ZP.271.3.2018.IBK

Dot. postępowania o udzielenie zamówienia w trybie przetargu nieograniczonego na zadanie pn. „Termomodernizacja obiektów w Zespole Szkolno – Przedszkolnym w Chróście” – zmiana treści SIWZ.

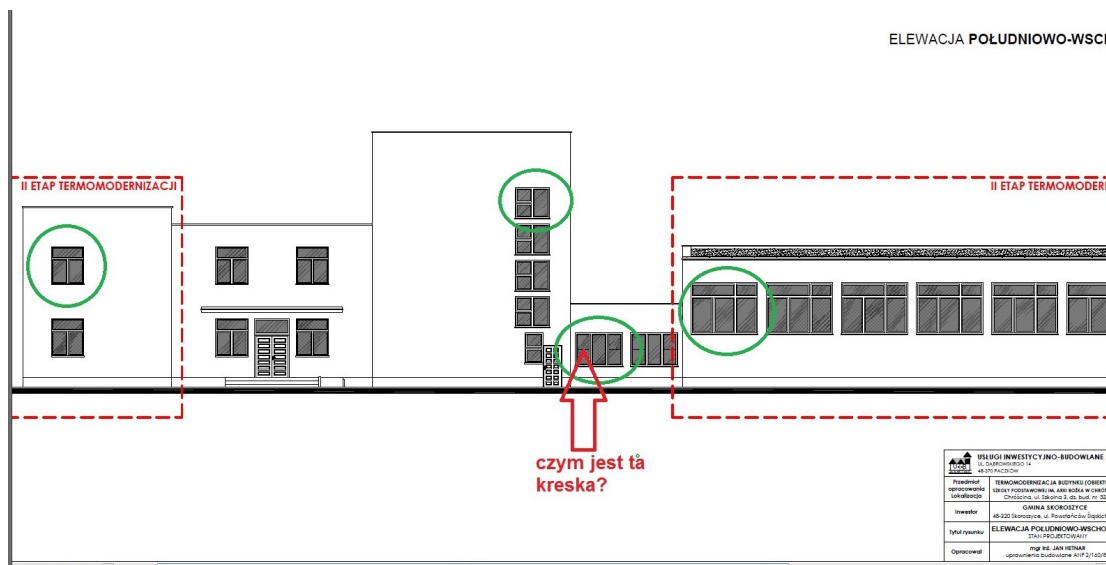
- 1. Napisano "Zamontowane będą okna nowe z ramami ze wzmocnionych profili PVC, z potrójnymi szybami zespolonymi, klejonymi, z pustką wypełnioną gazem szlachetnym, o współczynniku przenikania ciepła 0,900 [W/m²K]". Podany współczynnik przenikania ciepła 0,900 [W/m²K] dotyczy szyby czy okna?*
- 2. Proszę o wskazania koloru stolarki.*
- 3. W załącznikach znajdują się rysunki każdej ze stron elewacji. Brak wskazania sposobu otwierania uniemożliwia wycenę. Musimy wiedzieć, które części mają się otwierać, a które mają być witrynami (fixy - nieotwierane). Brakuje informacji o sposobie otwierania, do wyceny musimy wiedzieć jak poszczególne okna mają się otwierać (do wyboru rozwierno-uchylne, rozwierno-uchylne, uchylne). W załącznikach w zielonych kółkach oznaczono pozycje do zdefiniowania.*
- 4. W pliku "południowo-wschodnia" proszę o informację czym jest kreska na rzucie*

1. Kolor stolarki okiennej – biały.
2. Współczynnik przenikania ciepła dotyczy całego okna (wg warunków technicznych 2021 r.).
3. Projekt budowlany powinien szczegółowo określać sposób otwierania, tzn. które elementy okna powinny być otwierane, a które tylko uchylne. Trzeba to jednak zaplanować w taki sposób, by możliwe było mycie od wewnątrz. Skrzydła niskie i szerokie powinny być uchylne, a przynajmniej jedno ze skrzydeł wąskich lecz wysokich rozwieralne - wtedy będzie możliwość umycia od wewnątrz.
4. W pliku - elewacja południowo-wschodnia pozioma kreska oznacza podział na 2 części szyby skrzydła okiennego tzw. szprosem.
